Oggetto: MORANDI BORTOT S.R.L.
IMPIANTO DI RECUPERO RIFIUTI NON PERICOLOSI - ISTANZA DI AUTORIZZAZIONE PER
PASSAGGIO DA PROCEDURA "SEMPLIFICATA - ORDINARIA" VIA PIAVE N. 70
COMUNE DI VAZZOLA (TV)
VERIFICA DELL'ASSOGGETTABILITÀ ALLA VIA AI SENSI DELL'ART. 19 DEL D.LGS. 152/2006 .

**PARERE COMITATO TECNICO PROVINCIALE VIA
(L.R. 27/5/2024 n. 12 - D.Lgs. 3/4/2006 n. 152)**

Oggetto: Impianto di recupero rifiuti non pericolosi - istanza di autorizzazione per passaggio da procedura “semplificata - ordinaria” Via Piave, 70
Comune di localizzazione: Vazzola (TV)
Proponente: Morandi Bortot s.r.l.
Procedura di Verifica dell’assoggettabilità alla VIA ai sensi dell’art. 19 del D.Lgs. n. 152/2006

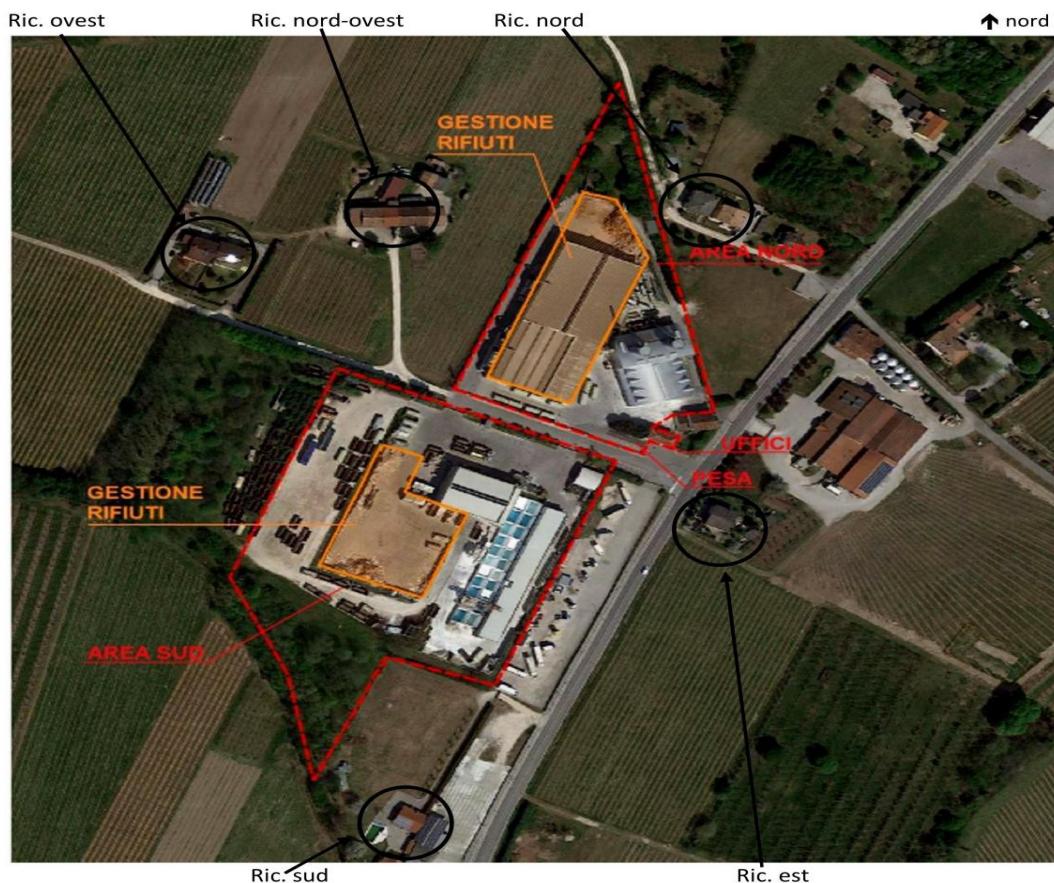
È stata fornita la certificazione del progettista di rispondenza dell'impianto ai requisiti della LR 17/09, prevista all'art. 7, comma 2 della legislazione. La revisione presentata ha giustificato la scelta di apparecchi con TCC di 4000 K, quindi in difformità rispetto a quanto previsto dalle Linee Guida Arpav.

In base a quanto dichiarato dal progettista e preso atto che la gestione dei flussi è stata rimodulata, prevedendo che l'intero sistema rimanga attivo fino alle ore 21:00 e spegnendo il 70% dei corpi illuminanti tra le ore 21:00 e le 6:00, lasciando attivi unicamente gli apparecchi indispensabili alla sicurezza, si accetta la soluzione proposta.

Si concorda con le scelte progettuali adottate.

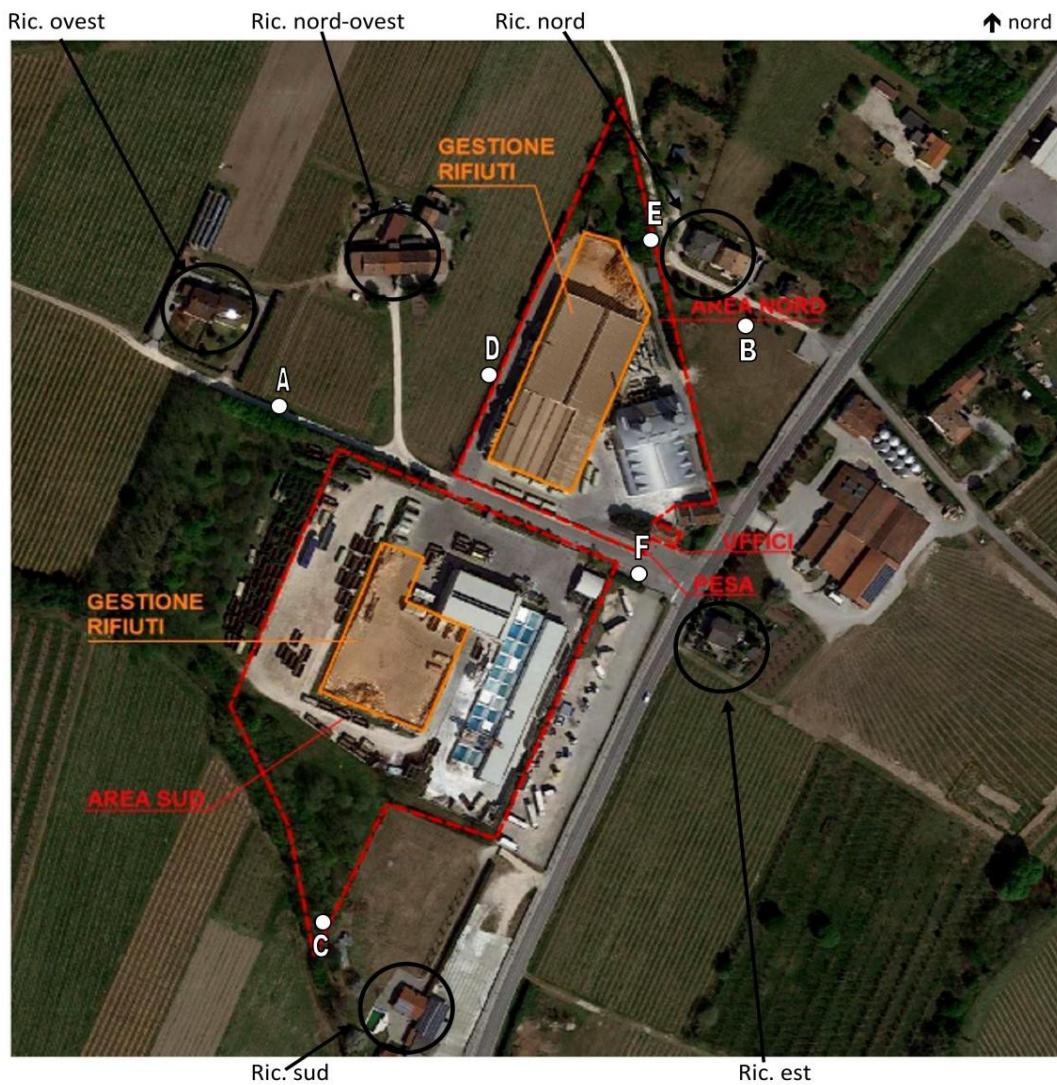
Relativamente al progetto in esame, si prende atto delle conclusioni della Documentazione Previsionale di Impatto Acustico presentata dal proponente, e delle relative integrazioni, le quali hanno dimostrato la compatibilità dell'intervento con il contesto di insediamento, nel rispetto dei valori limite stabiliti dalla normativa vigente in materia di inquinamento acustico, nel tempo di riferimento diurno in cui si esercita l'attività.

Considerazioni. Sulla base della documentazione prodotta, in relazione alla tipologia di attività ed allo specifico contesto in cui si svolge, valutata in particolare la posizione in cui si collocano le sorgenti sonore in grado di generare impatto e quella dei ricettori più prossimi, tenuto conto dei livelli sonori rilevati e valutati in via previsionale nella documentazione di impatto acustico presentata dal proponente, in relazione alle classi acustiche in cui ricade l'intervento in esame, si ritiene che per quanto riguarda la componente ambientale rumore non emergano specifici impatti negativi significativi.
